Erratum Ontwerpnota Borrendamme Polder Schouwen,
Cauwersinlaag, Havenkanaal West [8]

(ontwerpnota: PZDT-R-11057 ontw)

10 mei 2012

PZDT-R-12141 ontw

DWARSPROFIEL 5 nieuw Van dp187+50m tot dp191+50m

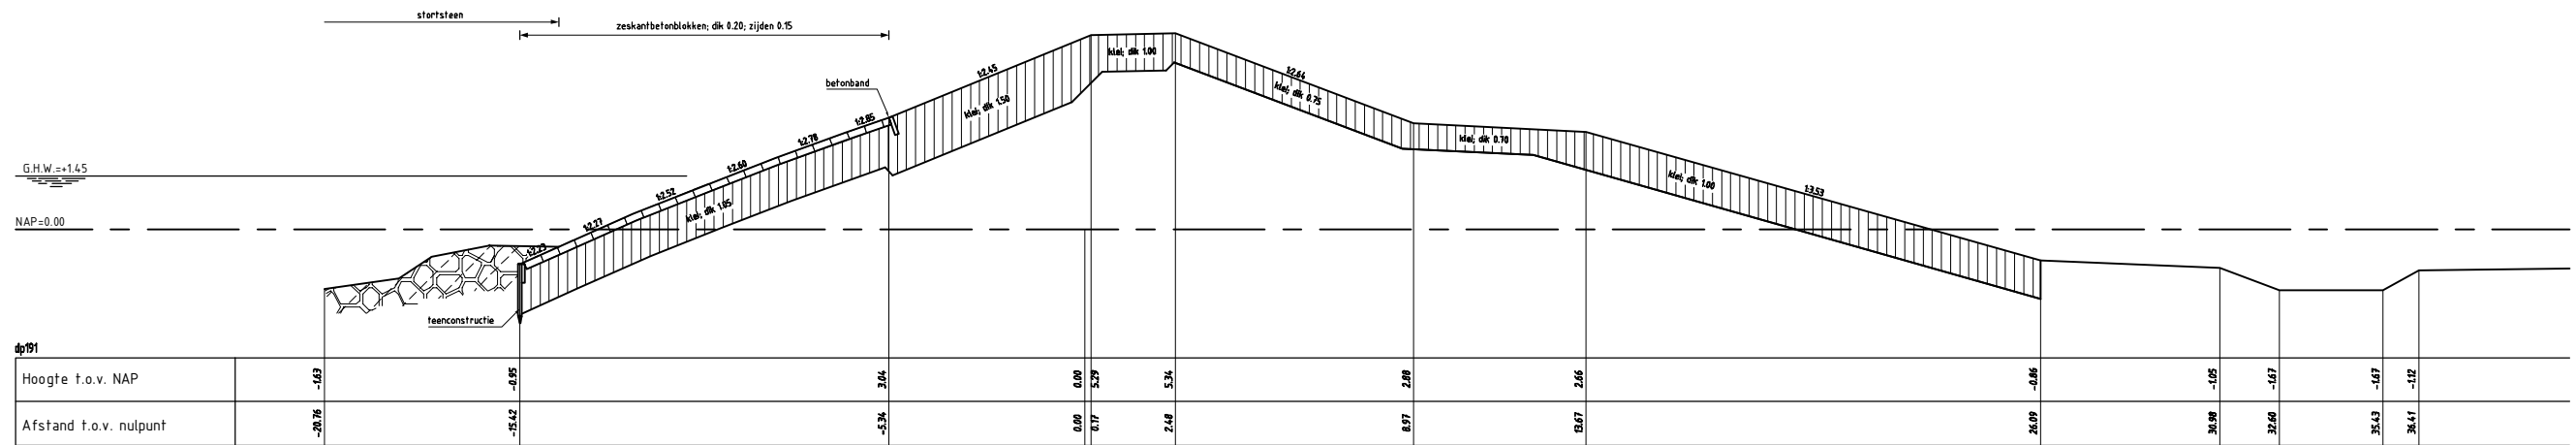
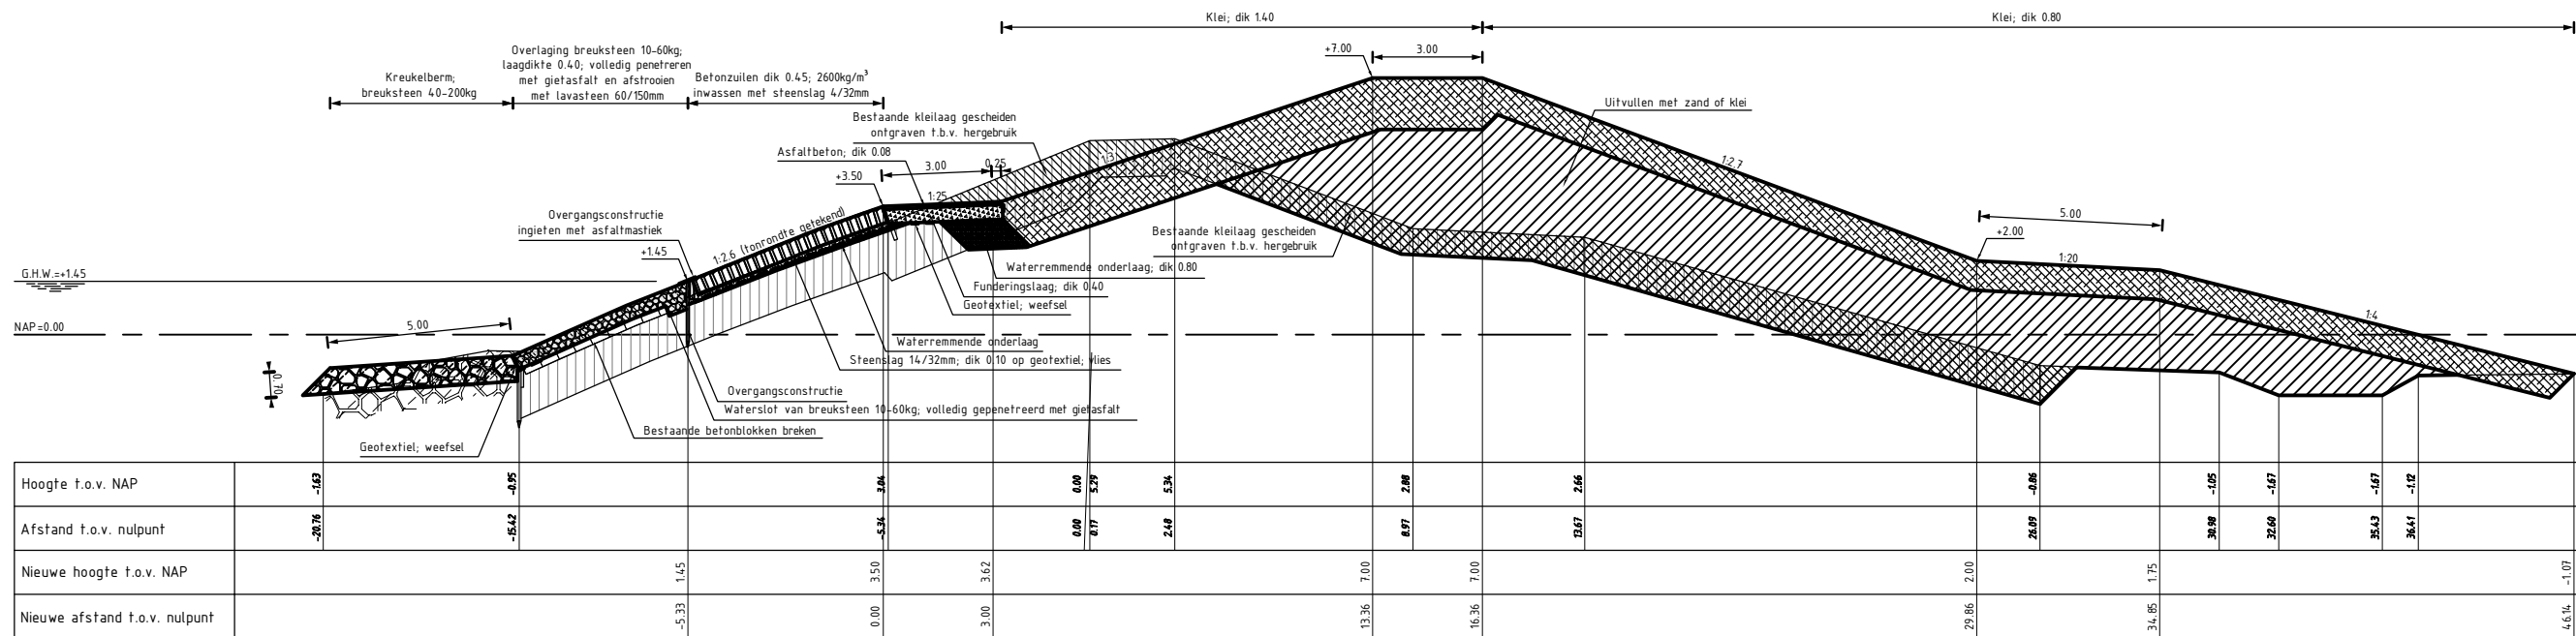
Op basis van het toetsoordeel 2010 is door de beheerder geadviseerd de kruinhoogte op twee trajecten langs het Havenkanaal West aan te passen. Het betreft de deelgebieden V (dp 187+50m tot dp 191+50m) en VII (dp 196 tot dp 198+50m). Dit advies is opgenomen in de door de beheerder opgestelde 'Memo Ontbreken berm en stabiliteit lans Havenkanaal Zierikzee', bijlage 2.5 bij de ontwerpnota. Dit memo met kenmerk 'wwbplhs 2012 Notitie 0227 PBZ os dp161-207 vervolg toets 2010.doc' is nogmaals als bijlage bij dit erratum opgenomen.

In dit erratum op de ontwerpnota is het advies voor het aanpassen van de kruinhoogte in deelgebied V en VII verwerkt in de bijbehorende dwarsprofielen 5 en 7. In deelgebied V wordt de nieuwe kruinhoogte NAP +7,0 m. In deelgebied VII wordt de kruin aangevuld tot NAP +5,3 m in de nieuwe situatie. Zoals reeds in de ontwerpnota opgenomen wordt in deze deelgebieden in de nieuwe situatie een buitenberm gecreëerd, met daarop een onderhoudsstrook. Vanwege de kruinverhoging is uitbreiding van het dijklichaam naar de binnenzijde benodigd. Aan de buitenzijde van de dijk is vanwege het aanwezige havenkanaal en het ontbreken van voorland geen ruimte beschikbaar voor dit extra benodigde ruimtebeslag. Vanwege behoud van de stabiliteit van de dijk is de aanwezige binnenberm op de deelgebieden V en VII ook in de nieuwe situatie opgenomen in de ontwerpprofielen, conform het advies van de beheerder (zie tevens appendix 4 het memo).
